**Informe Consolidado de Solicitud de Aclaraciones, Rectificaciones y/o Ampliaciones Complementario a la Declaración de Impacto Ambiental del Proyecto "Linea de Transmision y Central BESS Halcon 3"**

Nombre del Titular : BESS Halcón 3 SpA  
Nombre del Representante Legal : Ricardo Orlando Sylvester Zapata  
Dirección : Apoquindo 3910 Oficina 201

El presente Informe Consolidado de Solicitud de Aclaraciones, Rectificaciones o Ampliaciones a la Declaración de Impacto Ambiental del proyecto "Linea de Transmision y Central BESS Halcon 3", contiene las observaciones generadas en virtud de la revisión de la Adenda.

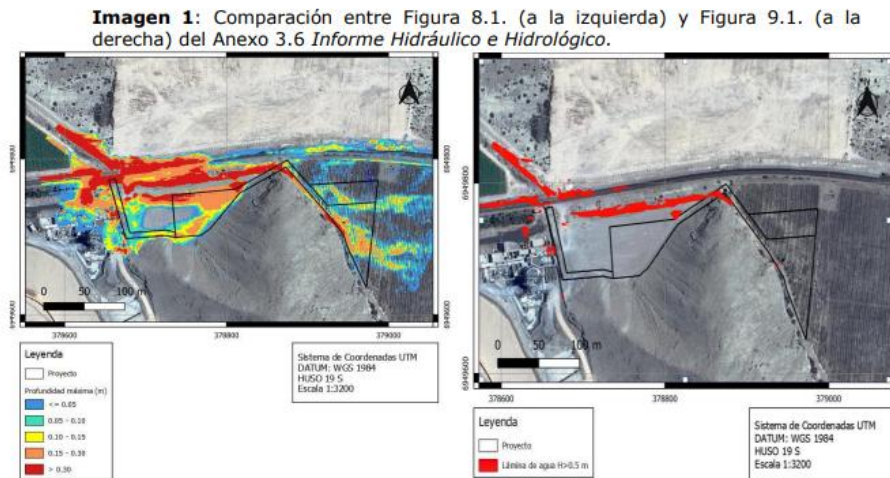
- Aclarar si la JJVV de Nantoco, señalada en la Tabla 40 de la Adenda, es la misma que la Junta de Vecinos Agua de Pozo Profundo de Nantoco.
  - Aclarar si la JJVV Villa Nantoco Emergencia, señalada en la Tabla 40 de la Adenda, es la misma que la Junta de Vecinos Todos Unidos Nantoco (del barrio de Emergencia de Nantoco).
